Добавление 128 – Правила № 129 ООН

Пересмотр 1 – Поправка 5

Дополнение 4 к поправкам серии 01 – Дата вступления в силу: 29 декабря 2018 года

Единообразные предписания, касающиеся официального утверждения усовершенствованных детских удерживающих систем, используемых на борту автотранспортных средств (УДУС)

«Рис. 3

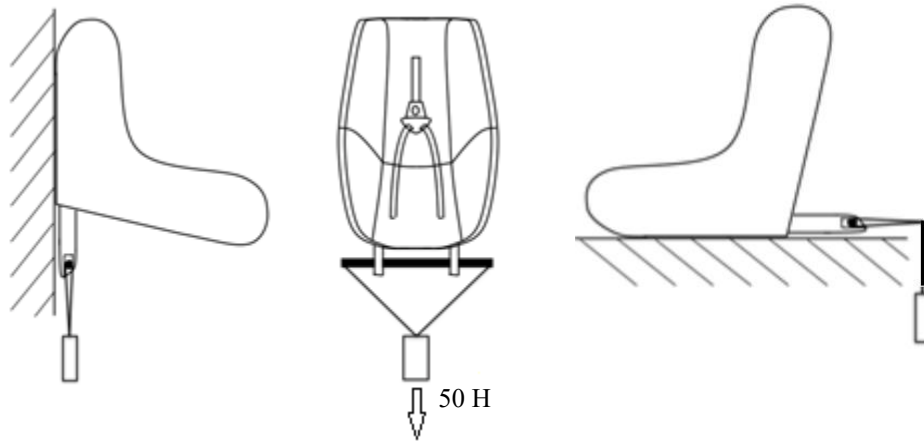
Пункт 7.2.8 изменить следующим образом:

Рис. 3 изменить следующим образом:

«7.2.8 Сиденье в сборе или компонент, оснащенный креплениями ISOFIX (например, основание ISOFIX), при наличии на нем открывающей кнопки, прочно прикрепляется к испытательному устройству таким образом, чтобы соединительные детали ISOFIX были выровнены, как показано на рис. 3. К соединительным деталям ISOFIX прикрепляется стержень диаметром 6 мм и длиной 350 мм. К концам стержня прилагается сила в 50 ± 1 Н».
